Acta specialia

die baulichen und gesundheitspolizeilichen

~~Graupner~~ Verhältnisse etc. der Besitzung 34

zum Neubau eines Wohnhauses auf dem Grundstück Wilhelmstr. No. 14 Ecke Rodenstr. hierselbst

Lageplan

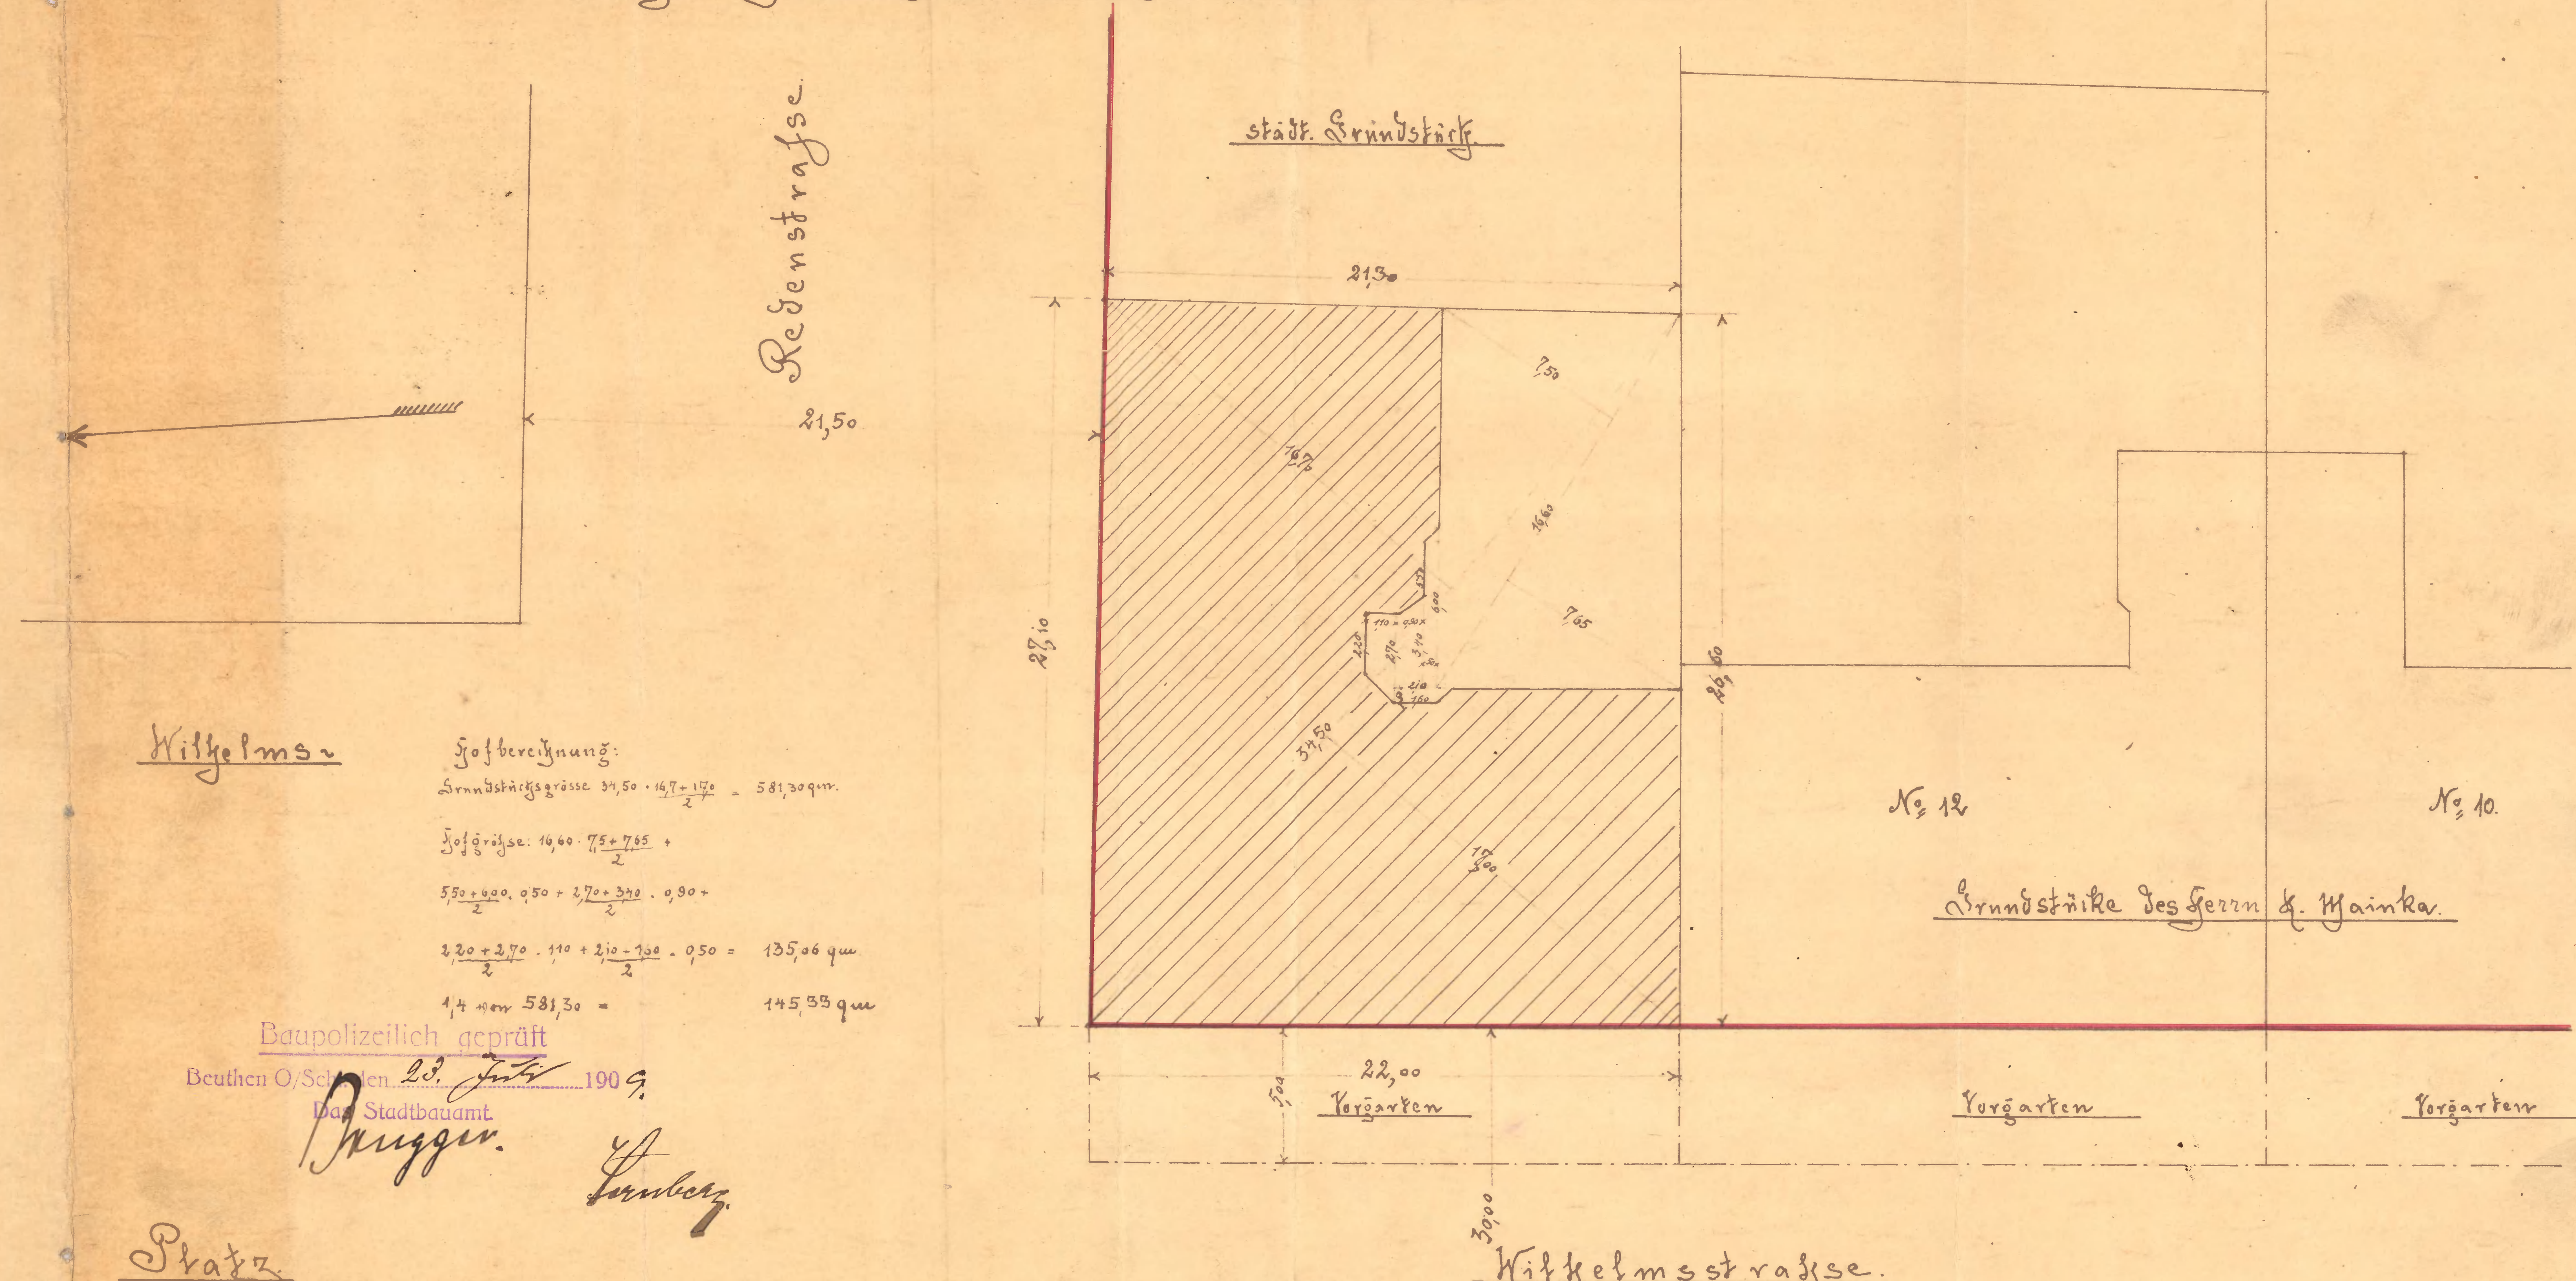
Zu 1) Die Lagepläne
sind bis auf unwe-
sentliche Abweichungen
als richtig anzusehen.

Zeichnung

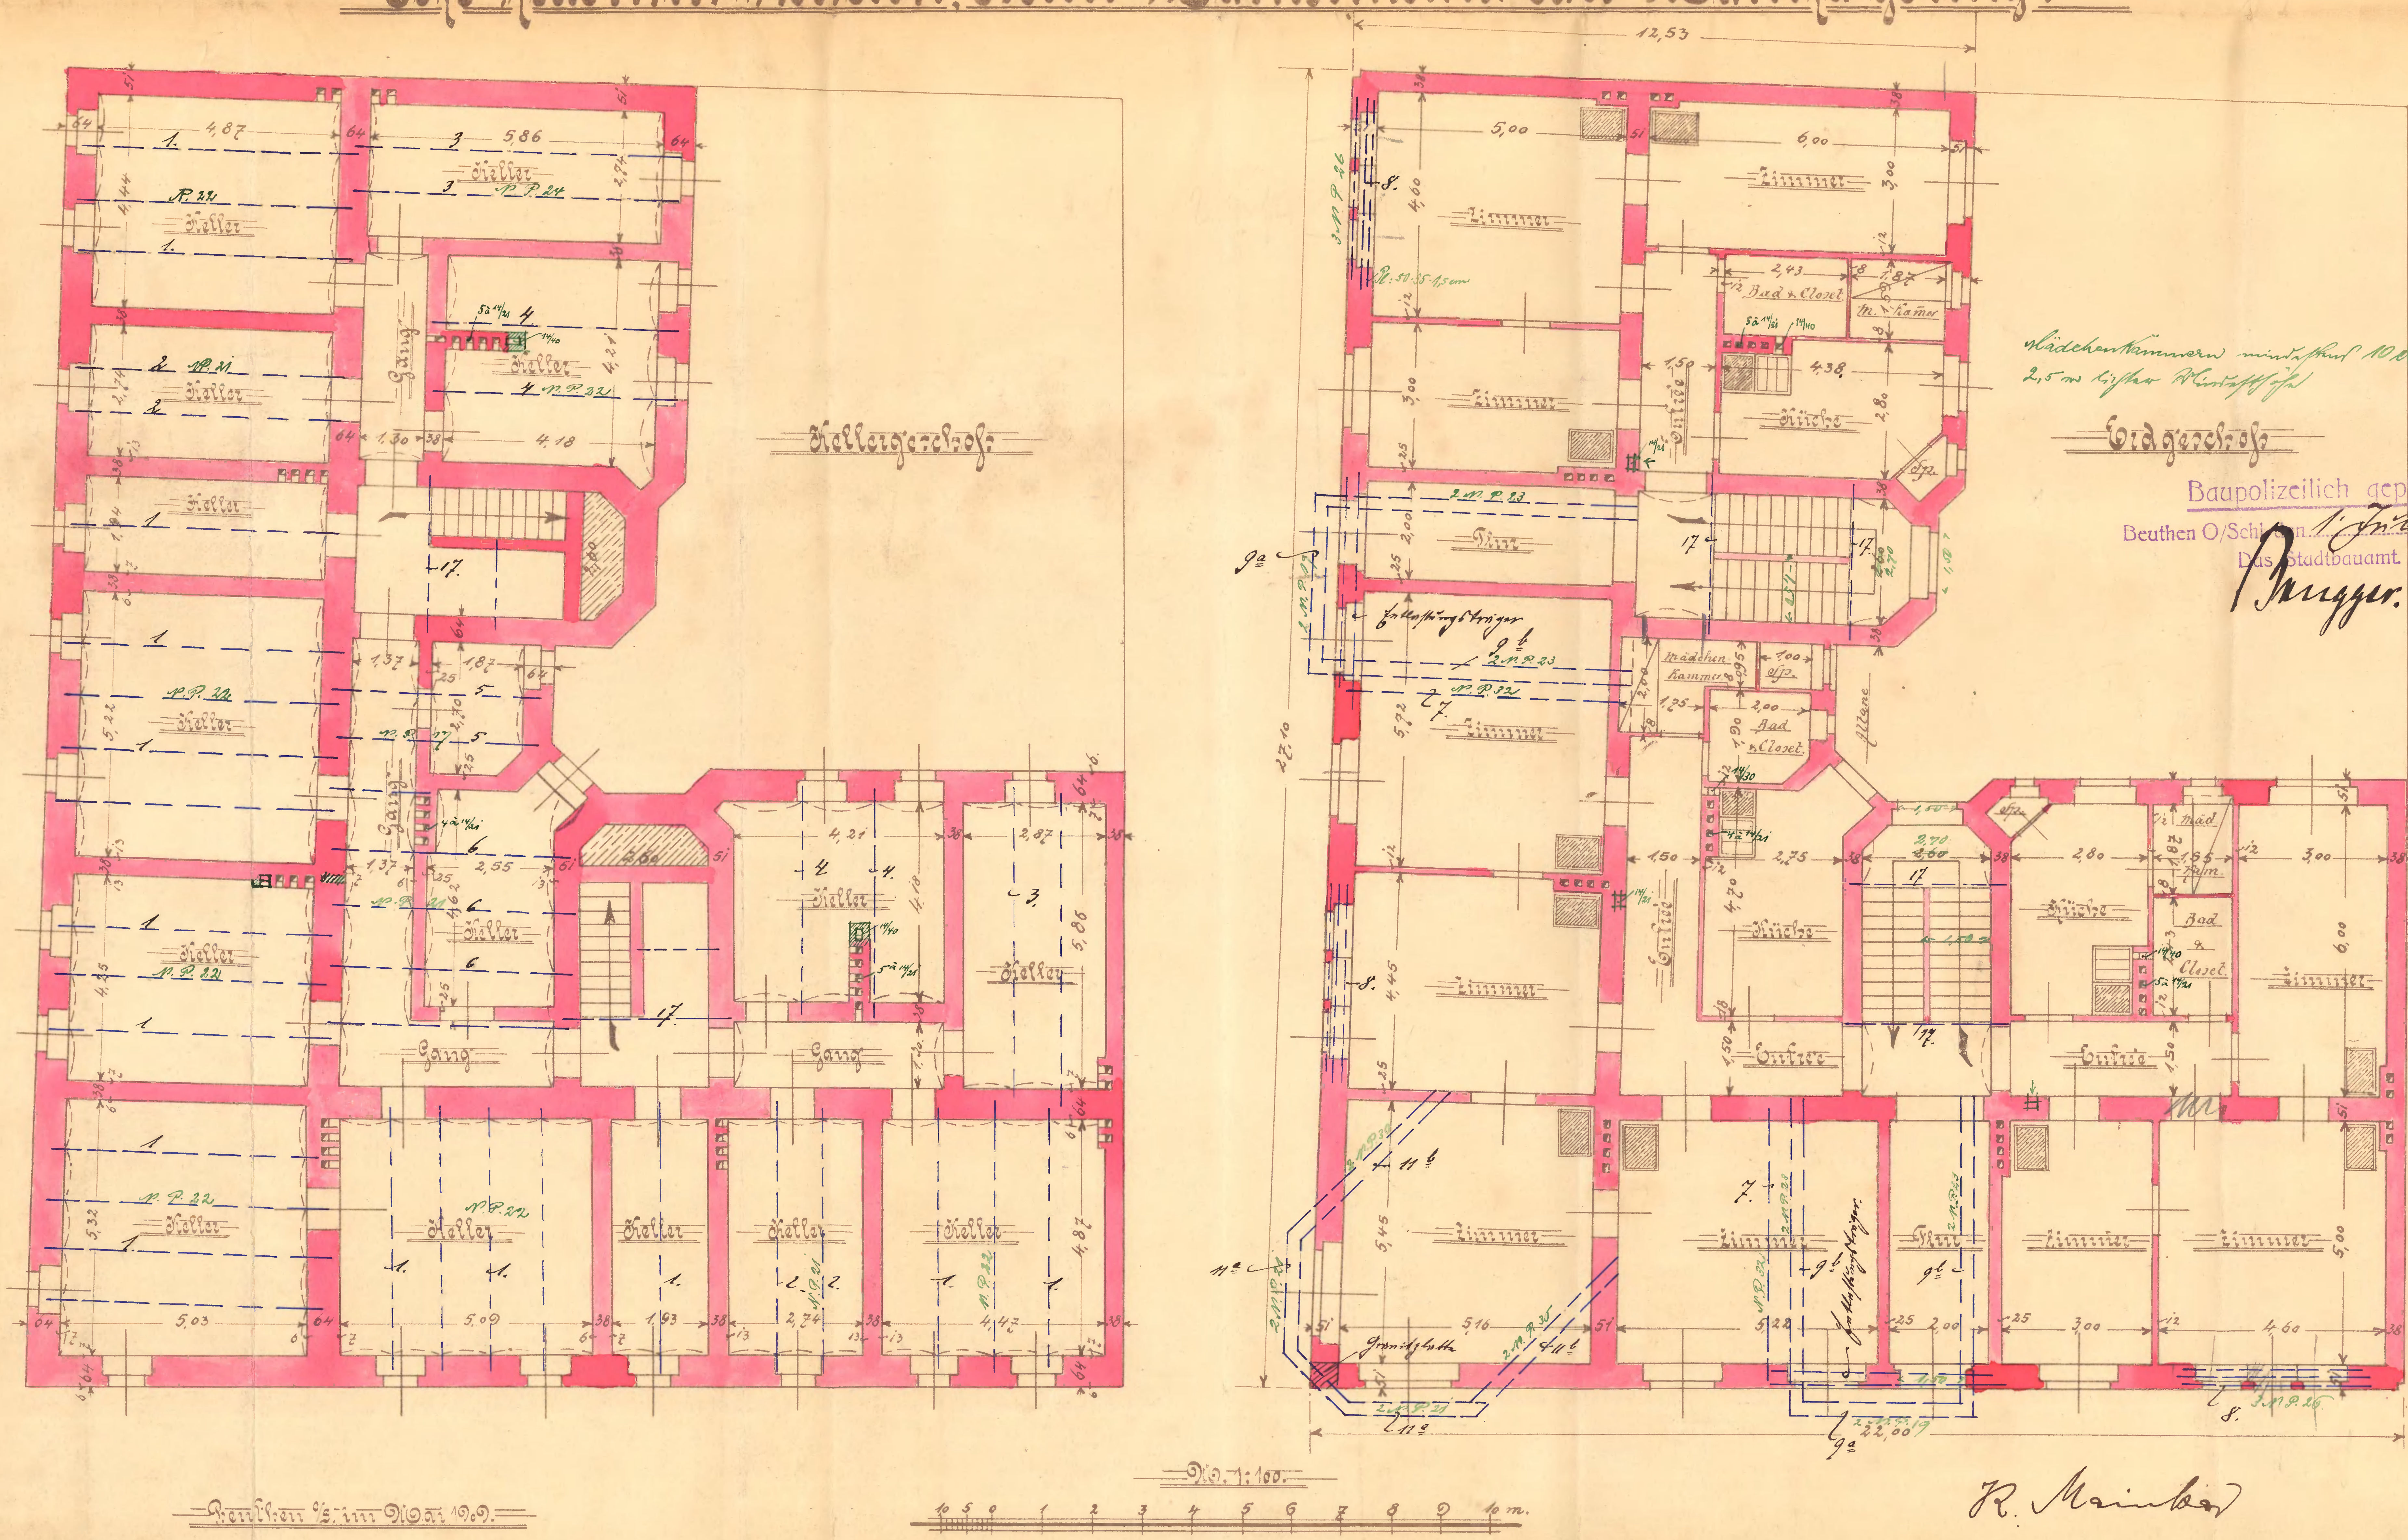
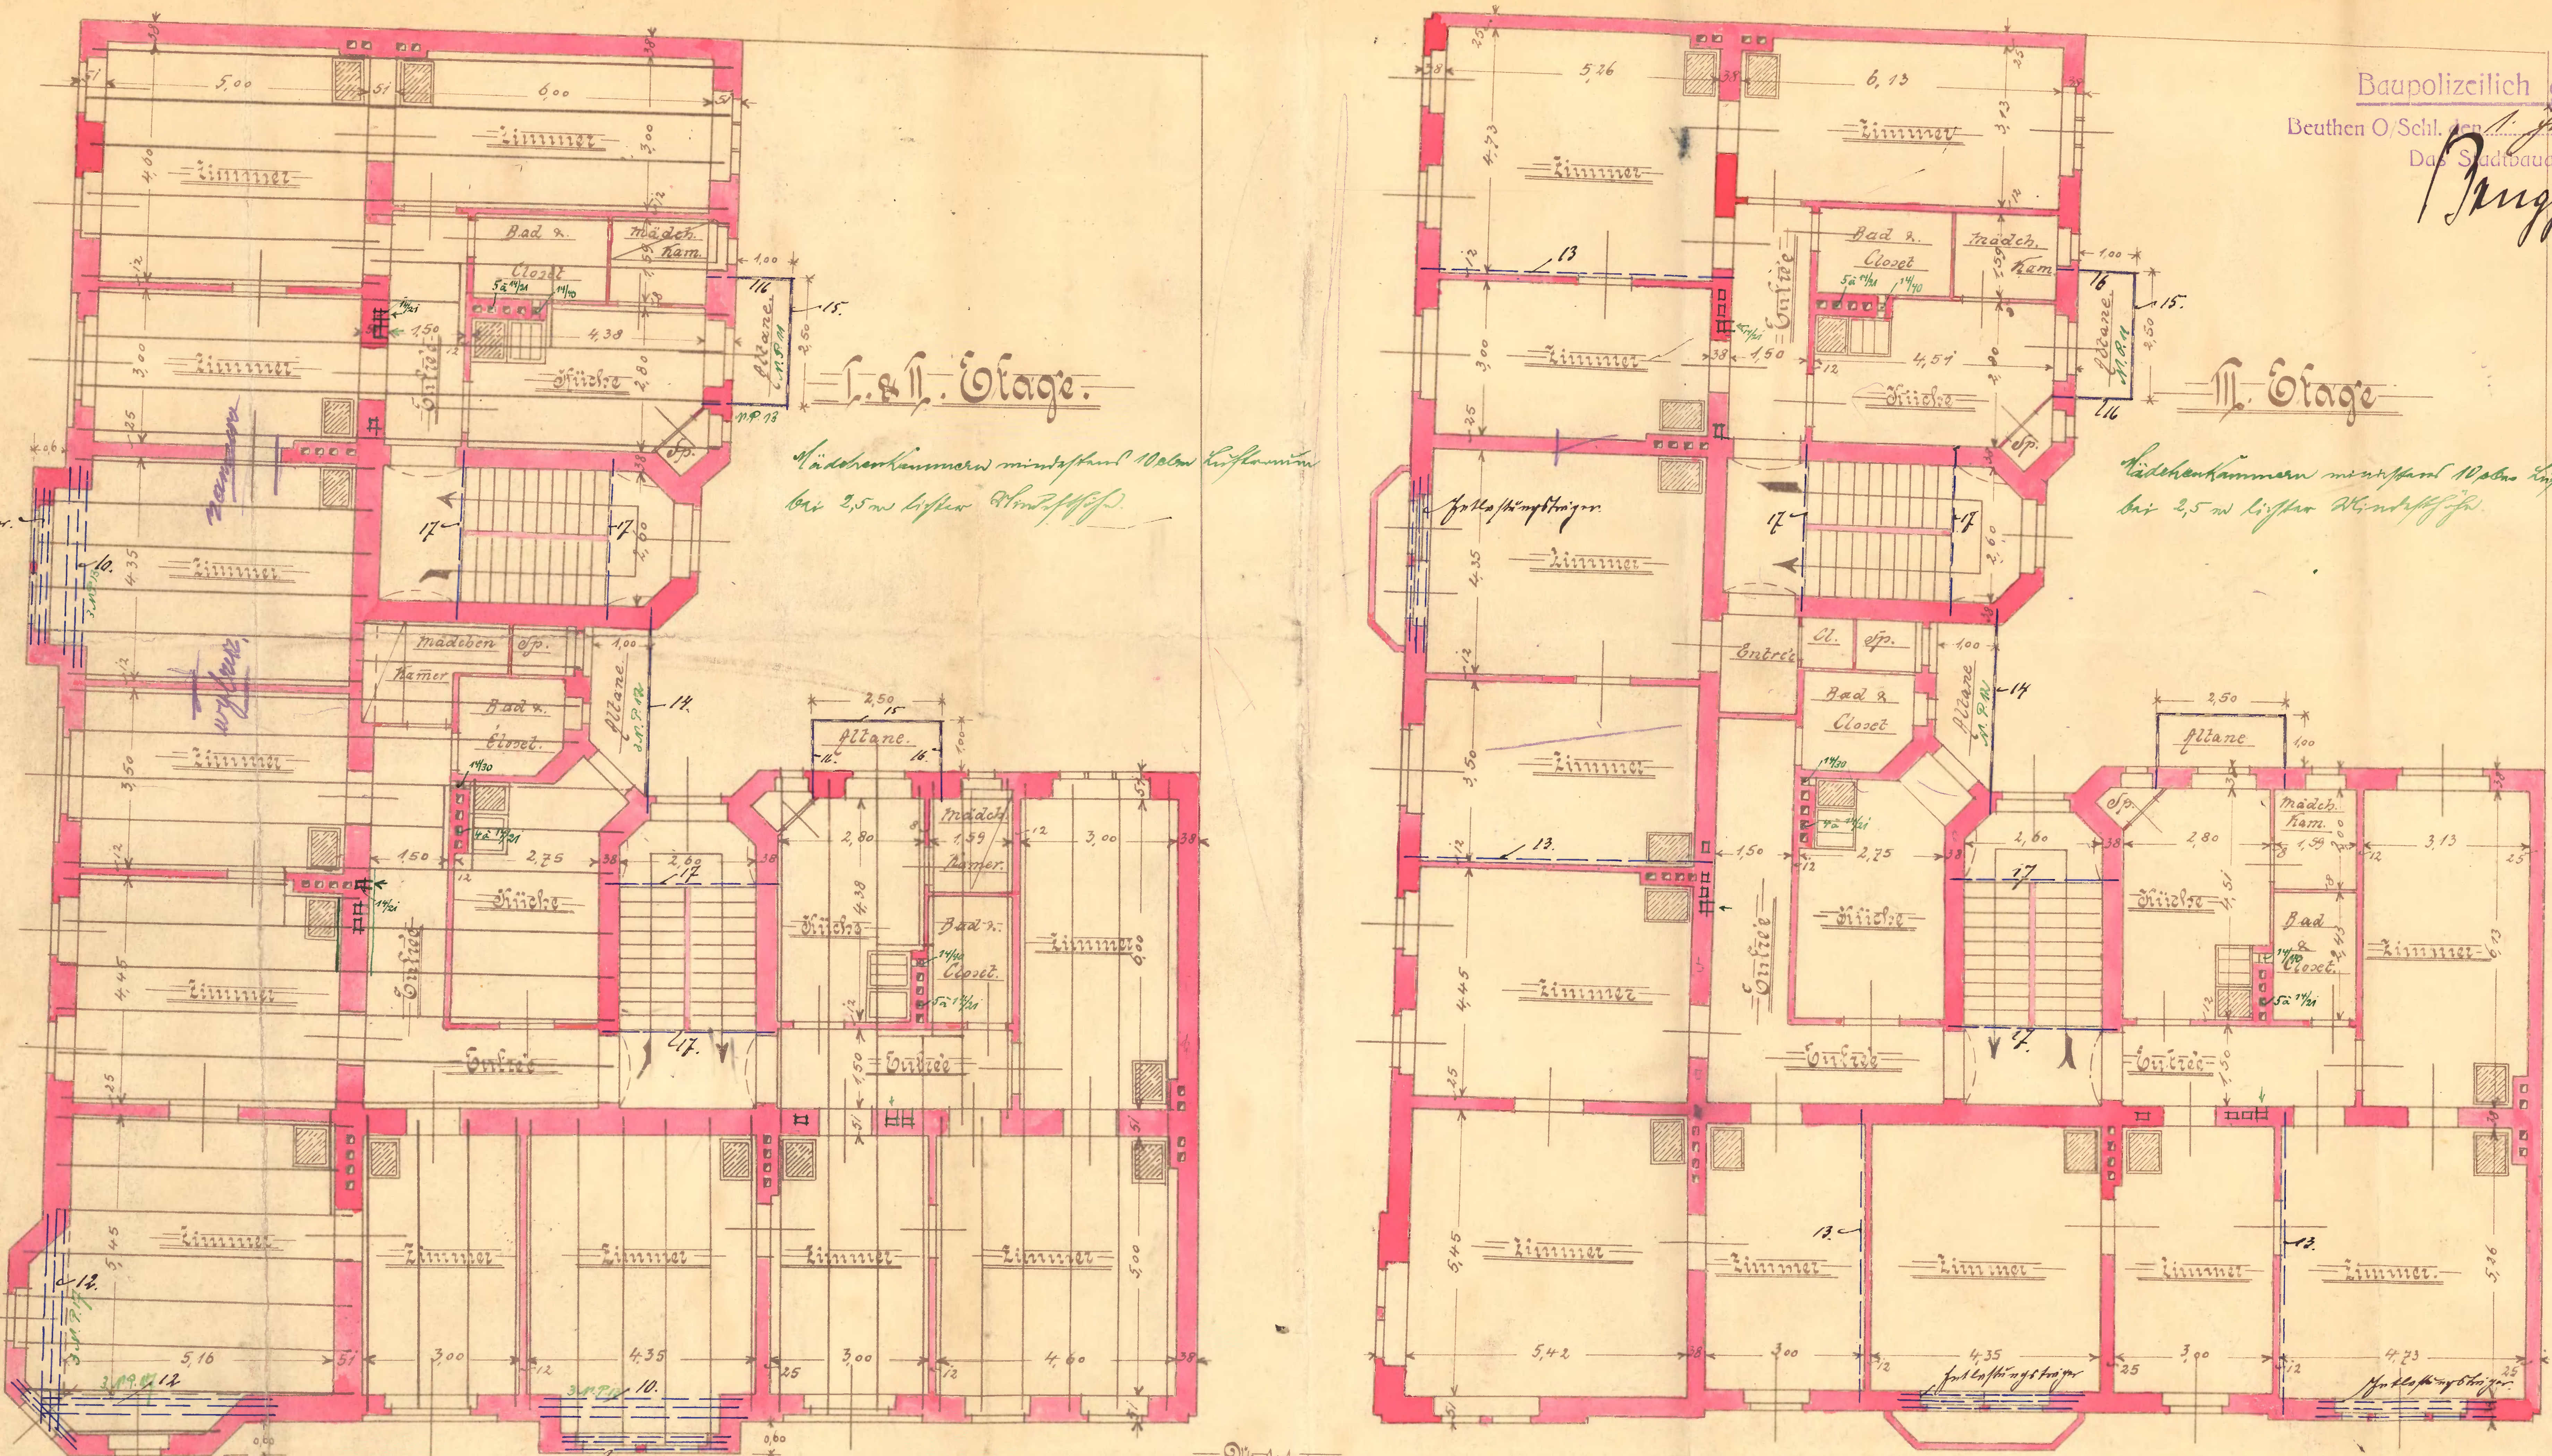
Zu genehmigen.
Bei der Ausführung sind die in die Zeichnungen ~~[illegible]~~ eingetragenen Änderungen [illegible]

Schornsteine, Ventilations-
rohre und der Zimmer
zu berücksichtigen.

15. Bei der Ausführung sind die in die Zeichnungen eingetragenen Änderungen hinsichtlich der Anlage der Schornsteine, der Ventilationsrohre und des [illegible] zu berücksichtigen.
